**東京電力ホールディングス株式会社**  
**柏崎刈羽原子力発電所の発電用原子炉設置変更許可申請書**  
**(6号及び7号発電用原子炉施設の変更)に関する審査の**  
**結果の案の取りまとめ**  
**― 所内常設直流電源設備(3系統目)の設置 ―**

令和4年9月7日  
原子力規制庁

# 審査結果：第3電源の設置（変更内容）（1/2）

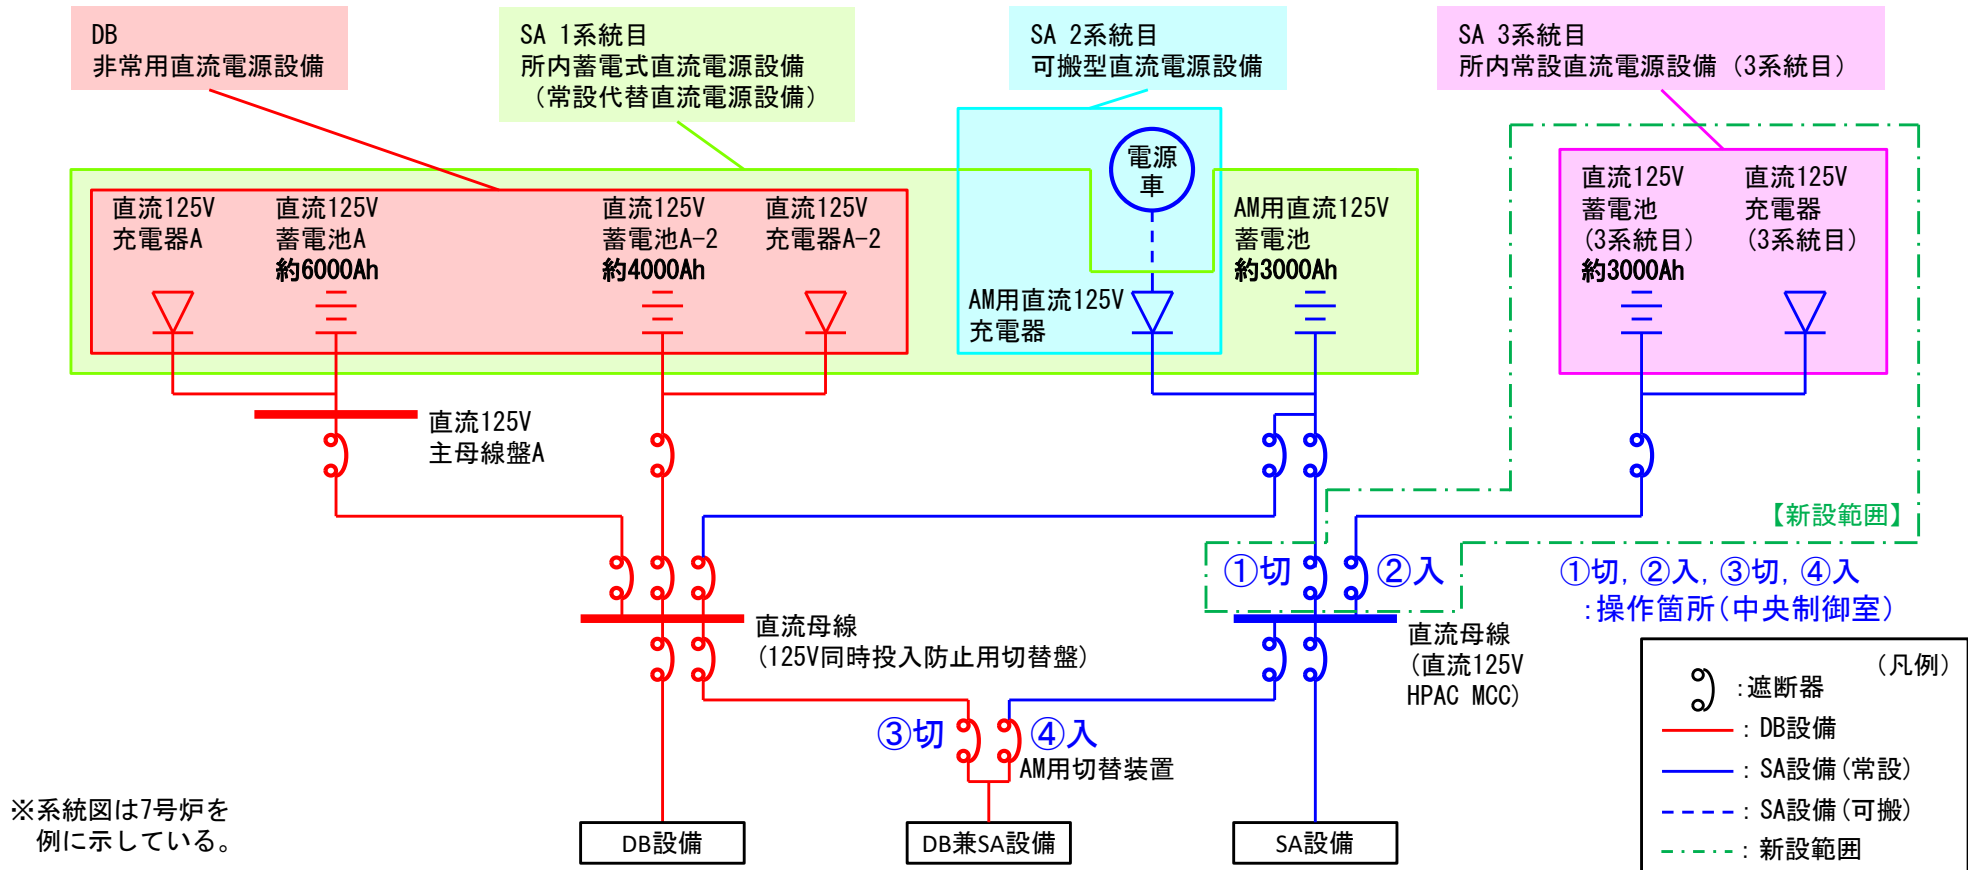
更なる信頼性を向上するため、設計基準事故対処設備の電源が喪失（全交流動力電源喪失）した場合に、重大事故等の対応に必要な設備に直流電力を供給するため、特に高い信頼性を有する3系統目の常設の直流電源設備として直流125V蓄電池（3系統目）を原子炉建屋に設置する。直流125V蓄電池（3系統目）は、全交流動力電源喪失発生後、AM用直流125V蓄電池が枯渇した場合、2系統目の可搬型直流電源設備よりも先に給電を開始する。

※系統図は7号炉を例に示している。

- 直流電源設備（SA1系統目及びSA2系統目）に対して異なる建屋又は区画に整備する、異なる電路で接続する、24時間の電力の供給が可能※とする等の設計方針とすることを確認した。
- 当該設備を用いた必要な電力を供給するための手順が適切に整備される方針とすることを確認した。

※負荷の切離しを行わずに24時間の電力の供給が可能な設計
